Váš dopis zn.  
Ze dne  
Naše zn. 64208/2019-SŽDC-GR-O13  
Listů/příloh 5/0

### **PD TSO úseku Blatno u Jesenice - Kaštice**

V rámci posouzení předložené 2. části dokumentace ve stupni **PROJEKT** máme za SŽDC – GR, O13 - oddělení mostů a tunelů následující připomínky.

SO 05-20-02 Železniční most v km 168,418:

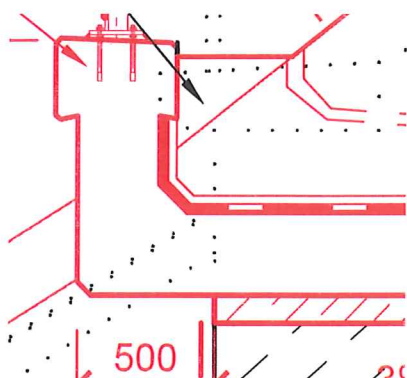
- Přehledný výkres – upravit příčný řez nasazené desky pro překrytí vyrovnávky mezi deskou a zdívem (tedy přesah cca 100 mm). V případě větší vyrovnávky v tl. cca 150 mm a více doporučuji doplnit v lici kameny zdiva.

- Přehledný výkres – upravit spodní plochu nasazené desky v místě vykonzolování pro umožnění odkapu stékající dešťové vody pomocí úpravy sklonu nebo vložením lišty do bednění.

- Přehledný výkres – doplnit příčný řez v místě přechodových zídek (tedy mimo nasazenou desku).
- Tvar nasazené desky – minimální tl. desky uvažovat 250 mm.

- Tvar nasazené desky – plovoucí deska izolace nebude provedena pouze k okraji základny přechodových zídek, ale bude pokračovat až k rubu stěny zídky. Po doplnění příčného řezu dle předchozího bodu bude problém současného návrhu dobře patrný.

- Tvar nasazené desky – odstranit kolizi příčné drenáže v podkladním betonu přechodové zídky. Drenáž umístit mimo podkladní beton zídky.
- V projektu uvažovat s doplněním chybějících kamennů ve zdivu.

SO 07-20-01 Železniční most v km 176,897:

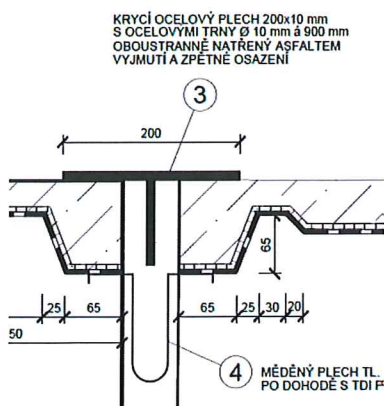
- Římsy – doporučuji zvětšit rozsah odbourání říms - ideálně vykonzolovanou část.
- Přechodové zídky – tvar prefabrikátů navrhnout již upravený dle požadavku pro umožnění kotvení nové římsy. Výrobce bude mít podklad pro realizaci prvku a zároveň nebude potřeba řešit úpravu na stavbě.
- Mostní závěr navrhnout jako vodotěsný. Dle předloženého detailu je provedení nevhodné.

Propustky (nové trubní a rámové – typové prefabrikáty) - obecně:

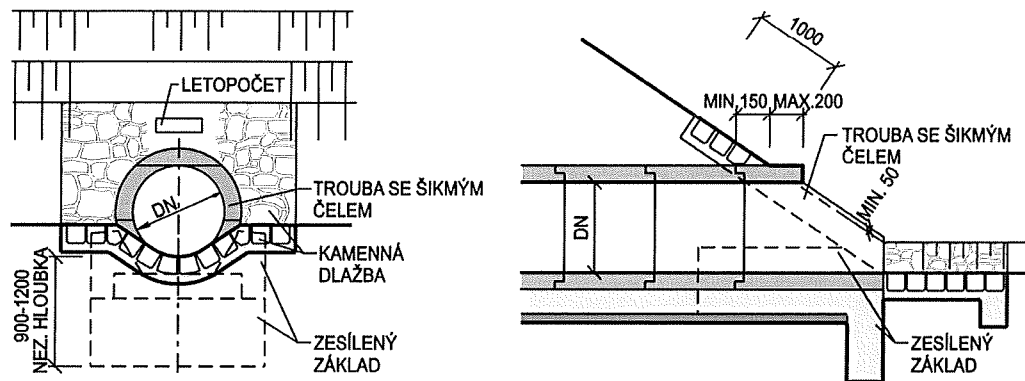
- Dokumentace SO bude obsahovat přílohu : "Skladba prefabrikátů". Součástí výkresu bude, mimo jiné, tabulka se specifikací prvků dle  **bodu 6.1.3.1 MVL 649**. Nebude uváděna třída betonu, pouze stupeň vlivu prostředí.
- Při návrhu skladby prefabrikátů optimalizovat celkovou délku propustku. Současně navrhnout použití prvků pro minimalizaci počtu styků (počtu prvků). Dále je zapotřebí vzít v úvahu hmotnost jednotlivých prvků v závislosti na možnostech umístění a nosnosti manipulační techniky v místě objektu.
- Ve skladbě trub / rámu budou navrženy na vtok a výtok typové koncové díly se šikmým nebo svislým čelem bez pera nebo drážky v lícové části.
- Odláždění líce (vtok a výtok) nenavrhovat v zakřivené ploše, ale do pravidelného tvaru (obdélníkového obrysu) jako pro při nízkém nadnásypu dle MVL 649.

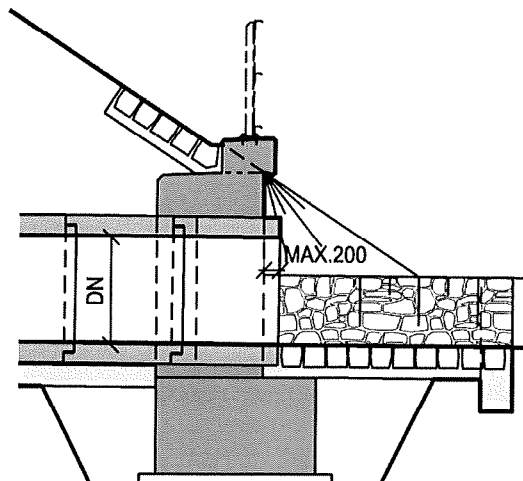
- Do odláždění líce nad troubou (vtok a výtok propustku) předepsat vložení KARI sítě do podkladního betonu. Standardně totiž vzniká svislá trhлина nad vrcholem trouby, pokud výztužná síť není vložena.
- Pokud trouba navržena se svislým čelem (monolitická čela nebo revizní šachta), pak požadujeme, aby trouba nebyla osazena zároveň se svislým povrchem monolitické kce, ale aby vystupovala **min 30 mm** před (maximálně však 100 mm na vtokové části a 200 mm na výtokové části – viz obr.).
